# 関東農政局管内外部技術者活用業務 荒川中部地区 設計業務打合せ(第2回) 議事概要

開催日時:令和3年1月15日(金)13:30~15:45

外部技術者からの助言及び対応方針一覧 (荒川中部地区:第2回設計業務打合せ)

令和2年度 荒川中部農業水利事業 西田堰·四王天堰撤去実施設計業務

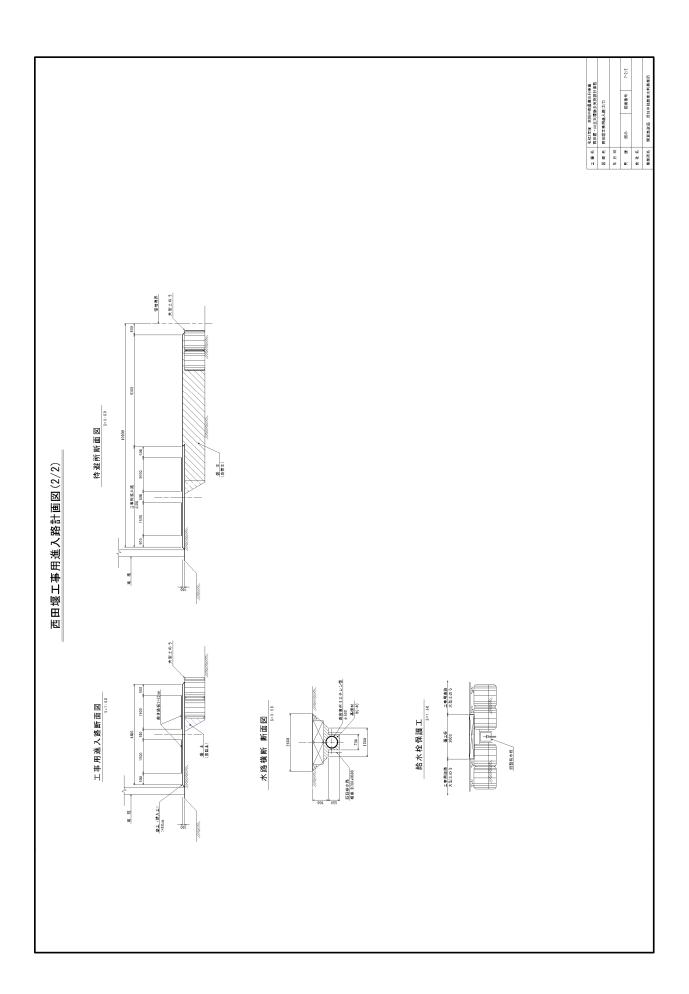
・施工計画を再検討する。						
- バックホウで河川内に大型土のうを順次敷設する場合、現	計画では、下から3段目の設置時にバックホウの走行幅を確	保できないおそれがあり、構造の見直しを行うとよい。	また、設計対象水位 (YP. 40.6)の状態で仮締切断面図の	ように大型土のうを設置するのであれば、クレーンや潜水士	が必要となる可能性がある。	
仮締切工	(仮締切断面図)					
四王天堰

# 2.前回打合せ時における助言内容と対応方針

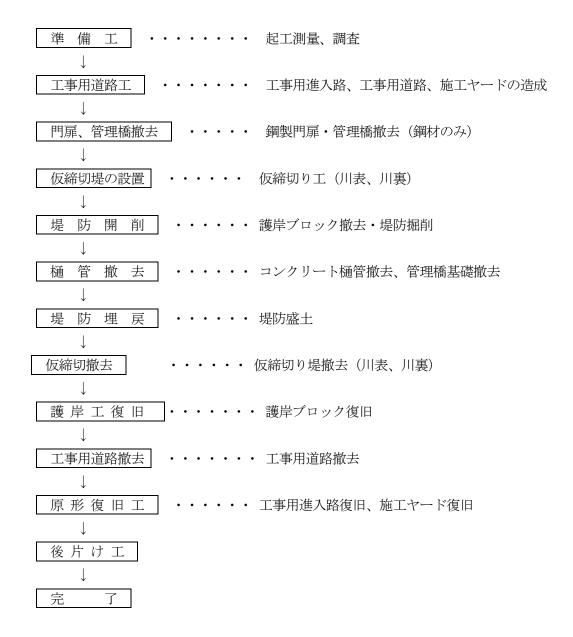
7.67	UT 0. (ACD-) [W-]	コドンコートンコートンコートンコートンコートンコートンコートンコートンコートンコート		
施設名	項目	助言内容	対応方針	備予
		①護床工の撤去・復旧を前提として、大型土のう及び綱矢板二重締切を併用する計画となっているが、護床工の一時撤去及び大型土のうの必要性並びに鋼矢板の設置範囲については、a)大型土のうを設置しても一定程度浸水は生じること、b)根入れまで行わない鋼矢板の設置工法が考えられること、c)護床工復旧時にも河川締切が必要であること、d)鋼矢板撤去の際、堤体地盤を乱すおそれがあること等を踏まえて検討してはどうか。	前面の仮締切り(大型土のう)は、行わない計画とす 養床ブロックは、撤去せずに護床ブロック上に土のうを 理を行う計画とする。 撤去は、ブロック上に土砂を巻きだしてバックホウによ 旧は新規ブロックを用いる計画とする。 大型土のうに計画変更する。	P38~P39参照

(1) 仮設工	②取水樋管撤去の際に護岸工を一時撤去する計画となっているが、復旧手間を踏まえて一時撤去の必要性について併せて検討してはどうか。	<ul><li>・護岸工の撤去は、鋼矢板打設範囲のみに縮小することとしたが、仮締切りが川裏側になったことで護床工の撤去は不要となった。</li></ul>	I

1. 共通事項		③既設構造物の撤去のみを行う工事であるため、地盤条件の把握(ボーリング調査や土質試験等)は施工上必要となる最低限度の範囲内で行えばよいのではないか。	、堤体盛土材料の確認を目的として、ボーリング <は1カ所として作業を実施した。 質試験)は、土粒子の密度試験~三軸圧縮試験(UU)	ı
		④護床工を撤去・復旧する計画となっており、劣化が著しい護床エブロックについては復旧時に交換を求められる可能性があることから、代替品の確保方法やプロック製作に要する工程等について設計段階で検討しておくとよい。	のが多く、流用は難しケの規格は確認済み。	P39参照

(2) 重機の選定	①鋼矢板の打設工法として想定されているバイブロハンマーはクローラクレーンの使用が前提。クローラクレーン以外の重機はリース会社から断られるおそれがある。 また、クローラクレーンの使用時は低床トレーラーが必要となるため、これを踏まえた仮設工とする必要。	ラクレーンを川裏側で組立 :する。このとき、鋼矢板は川 :ら吊り込む方法を想定する クレーンの進入に支障はなく	P38参照

(3)その他	<ul><li>①ゲート等の廃鋼材は、売却を前提として、撤去重量の試算や廃鋼材の大きさの整理等を設計段階で行っておくとよい。</li></ul>	当りの重量表を作成する。	1
		<ul><li>①現地調査で見た限りでは堰上流側の水深が大きく、大型土のう設置時に潜水土等を要する可能性がある。</li></ul>	・非出水期の水深は、現地確認したところIm程度である。堰上流側の水位は 下げられないことから、樋門直近に大型土のう設置して、極力河川内に入ら ない仮設計画とする。	P10参照

(1) 仮設工	②クレーンの組立場所に係る検討が必要。堤外地は狭いため、堤内地での組み立てを含めた検討が必要。	・「1.共通事項(2)重機の選定」と同様。	P38参照
		<ul><li>③工事用道路については、必要に応じて小水路区間における仮桟橋や工事用車両の退避場の設置について検討するとよい。</li></ul>	盛土する。見通しが良好で車両台数が する。	P7参照

2. 西田堰		<ul><li>⑤高架電線が裸電線であり、求められる離隔が決まっている。確認の上、重機選定等を行うとよい。</li></ul>	確認した。 5,000V,下線154,000Vとのことで、下線から5 の選定を行っている。	P13参照
	(2) 重機の選定	②クローラクレーンの使用可否について、低床トレーラーの最小回転半径等を踏まえた検討が必要。クローラクレーンの搬入方法としては、堤内地に下ろしてから提外地に移動させる方法も一案。クローラクレーンを使用できないとしてラフタークレーンやサイレントバイラー等による鋼矢板打設とする場合は、施工計画の見直しが必要。	・クレーンの搬入については、「1.共通事項(2)重機の選定」と同様。 ・ボーリング調査結果により、2~30mmの砂利を多く含み最大礫径が40mmの砂 篠層が見受けられるが、電力会社、河川管理者との協議において指定が無い 限り、バイブロハンマーの採用を想定する。	P38、P41参照
		<ul><li>③管理橋撤去に係るクレーンの選定は、吊り重量と作業半径を考慮して選定すればよい。</li></ul>	・中間にベントを設けて分割撤去する計画とし、ラフタークレーン(25t)を選定する。	P40参照

3. 四王天堰	(1) 重機の搬送方法	①滝岡楠の手前で降ろして、重機に自走させる方法も考えられる。	・川表側に鋼矢板の打設を想定したときに使用するクローラクレーンでは、組立後の高さは5.5mである。 ・堰の扉体の撤去等で使用するラフタークレーン(251)では、組立後の高さは3.5mである。 ・現況の路面と桁下の高さは3.0mであり、施工時には10tトラックの通行を想定して、現況の格下1.1mを掘り下げ、4.1mを確保した計画とする。	P23~P25参照
